5/7.8.1 – REVIZIJA PROJEKTA INFORMACIONO-KOMUNIKACIONOG SISTEMA-SISTEM OZVUČENJA
Investitor:	Infrastruktura železnica Srbije
Naručilac:	China Railway International Corporation Ltd.
Objekat:	Pruga Beograd - Subotica državna granica (Kelebija), DEONICA PRUGE NOVI SAD - SUBOTICA - DRŽAVNA GRANICA (KELEBIJA), u Novom Sadu, Kisaču, Stepanovićevu, Zmajevu, Vrbasu, Lovćencu, Malom Iđošu, Bačkoj Topoli, Žedniku, Naumovićevu i Subotici, K.O. Novi Sad I, K.O. Novi Sad IV, K.O. Žednik, K.O. Rumenka, K.O. Stepanovićevo, K.O. Čenej, K.O. Bačko Dobro Polje, K.O. Vrbas, K.O. Vrbas - grad, K.O. Zmajevo, K.O. Kucura, K.O. Lovćenac, K.O. Mali Iđoš, K.O. Feketić, K.O. Bačka Topola, K.O. Bačka Topola - Grad, K.O. Mali Beograd, K.O. Bikovo, K.O. Donji Grad, K.O. Žednik, K.O. Novi Grad, K.O. Palić, K.O. Stari Grad, na katastarskim parcelama prema spisku priloženom u Glavnoj svesci
Vrsta tehničke dokumentacije:	PZI Projekat za izvođenje

Oznaka i naziv dela projekta:	**5/7.8 – Revizija projekta informaciono-komunikacionih sistema – sistem ozvučenja, lokacija Vrbas**
Vrsta radova:	Novi objekat
Projektant:	Dirigent Acoustics d.o.o. Mažuranićeva 29/9, Beograd
Odgovorno lice projektanta:	**mr Dejan Todorović

Slika 2. Model perona i stanice sa dispozicijom zvučnika na železničkoj stanici Vrbas

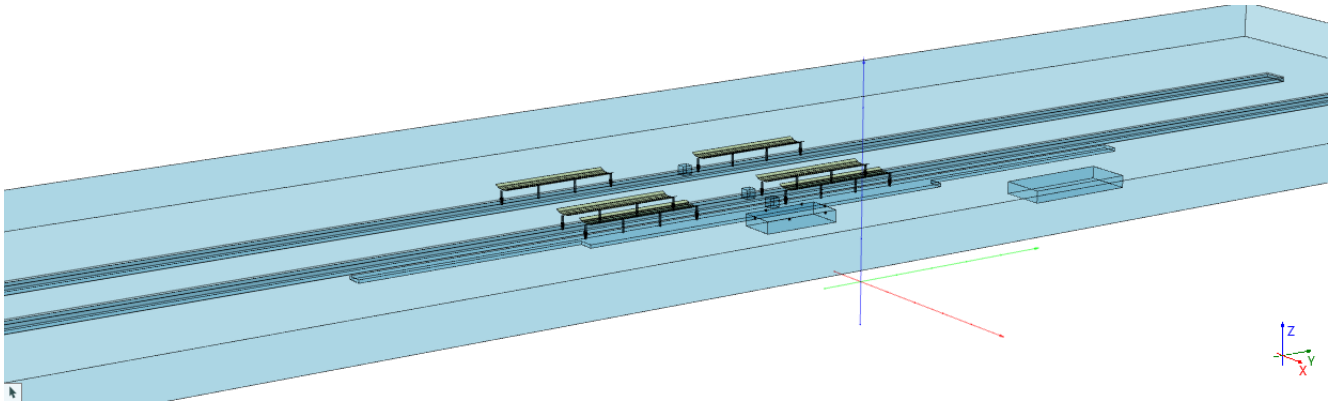
Na osnovu uvida u postojeće stanje neophodno je izvršiti promenu pozicija i broja zvučnika na peronima stanice Vrbas kako bi se povećala razumljivost govornih poruka.

Na osnovu postojećeg projekta, izvedenog stanja i kontrolnih merenja utvrđeno je da su zvučnici postavljenji u neodgovarajućem broju i nisu adekvatno podešeni.

Kako bi se povećala razumljivost neophodno je izvršiti sledeće izmene:

- Sve zvučnike tipa Bosch LBC 3210 postavljene horizontalno ispod nadstrešnice „kućica“ na peronima demontirati ili isključiti sa dovod signala. Ukupno na objektu ima 11 postavljenih „kućica“, odnosno potrebno je demontirati 11 zvučnika tipa Bosch LBC 3210.

- Sve zvučnike koji su postavljeni na stubovima „kućica“ sa spoljne strane, okrenuti ka peronima i podesiti tako da rade u režimu pojačanja 0 dB (60 W).

- Sve zvučnike postavljene sa unutrašnjih strana „kućica“, na stubovima podesiti tako da rade u režimu pojačanja -6 dB (15 W).
- Ostaviti postojeća podešavanja digitalne obrade signala u sistemu za ozvučavanje i obaveštavanje (*high pass* filter sa početnom frekvencijom od 330 Hz i karakteristikom uspona od 12 dB/oktavi i *low pass* filter sa frekvencijom odsecanja na 6800 Hz i karakteristikom opadanja od 12 dB/oktavi).

- Nije potrebno unositi nikakve izmene u konfiguraciji pojačavača, mikrofona i pozivnih stanica.
- Četiri zvučnika tipa Bosch LH-UC30E ostaviti na istim pozicijama i ne menjati podešavanja.

- Nije potrebno unositi nikakve izmene u delu sistema ozvučenja postavljenog u holu zgrade, čekaonicama i prostoru biletarnice.
- Isključiti sistem za aktivno podešavanje nivoa u sistemu ozvučenja.

- Pozicije, visine zvučnika i usmerenost podesiti u svemu u skladu sa podacima iz tabele 3 iz poglavlja 5/7.8.6 Numerička dokumentacija

Stanična zgrada - Osnova prizemlja - Planirani sistem razglasa

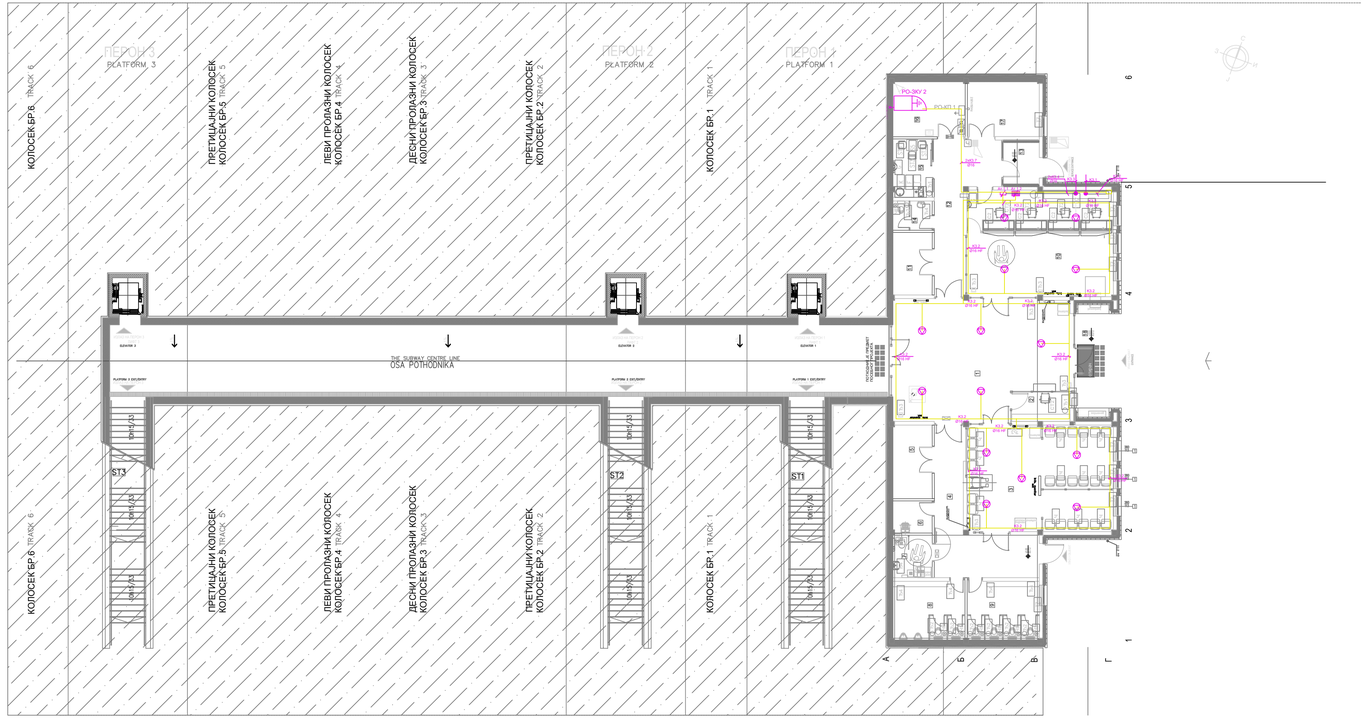
Na crtežima 01 i 02 i 03 u u grafičkom prilogu data je dispozicija zvučnika na peronima železničke stanice i u okviru stanične zgrade u novoprojektovanom stanju. Na crtežima 04 i 05 u grafičkom prilogu je dana jednopolna šema sistema razglasa na lokaciji Vrbas u novoprojektovanom stanju.
